Umgestaltung des Bahnknotens Stuttgart
Ausbau- und Neubaustrecke Stuttgart – Augsburg
Bereich Stuttgart – Wendlingen mit Flughafenbindung

Planfeststellungsabschnitt 1.3 Filderbereich mit Flughafenbindung, Teilabschnitt 1.3a
Blattabschnitt km 10+030 – km 15+311

Leitungsbestands- und Verlegeplan Elektrizität / Steuerkabel	Datum Name gezeichnet 02/13 NIE
Lageplan FT km 0,707 ... km 1,582	bearbeitet 02/13 HAL
	geprüft 09/13 HAL
„Urheberschutz“ – Alle Rechte bei der DB Projekt Stuttgart-Ulm GmbH	Maßstab 1:1000

Anlage Planfeststellungsunterlagen
Anlage 8.1.1
Blatt 9 von 10

Änderungen Teilabschnitt 1.3a

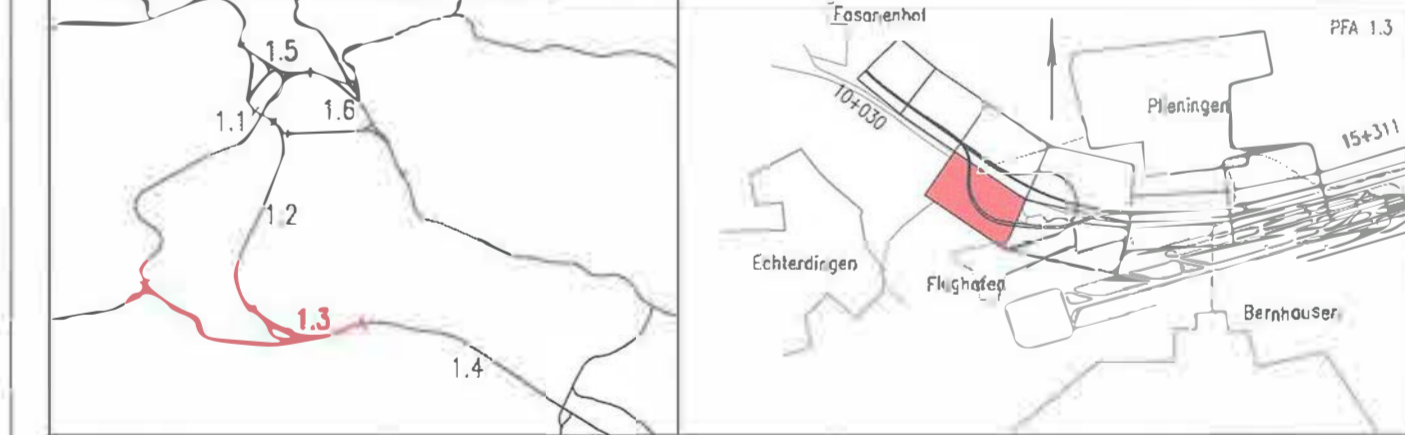
- geänderte Planung
- nicht mehr Gegenstand des PF-Verfahrens

- 3.5182 E. Elektrokabel In Bauzeit sichern
- 3.5181 E. Schutzrohre sichern
- 3.5183 E. Elektrokabel Rückbau
- 3.5174 E. Elektrokabel In Bauzeit sichern
- 3.51237 E. Elektrokabel Rück-/Neubau
- 3.5178 E. Schutzrohre In Bauzeit sichern
- 3.5142 E. Schutzrohre Rückbau
- 3.5172 E. Elektrokabel In Bauzeit sichern
- 3.51236 E. Elektrokabel sichern
- 3.5177 E. Elektrokabel In Bauzeit sichern
- 3.5180 E. Elektrokabel In Bauzeit sichern
- 3.5184 E. Elektrokabel In Bauzeit sichern
- 3.51234 E. Elektrokabel In Bauzeit sichern
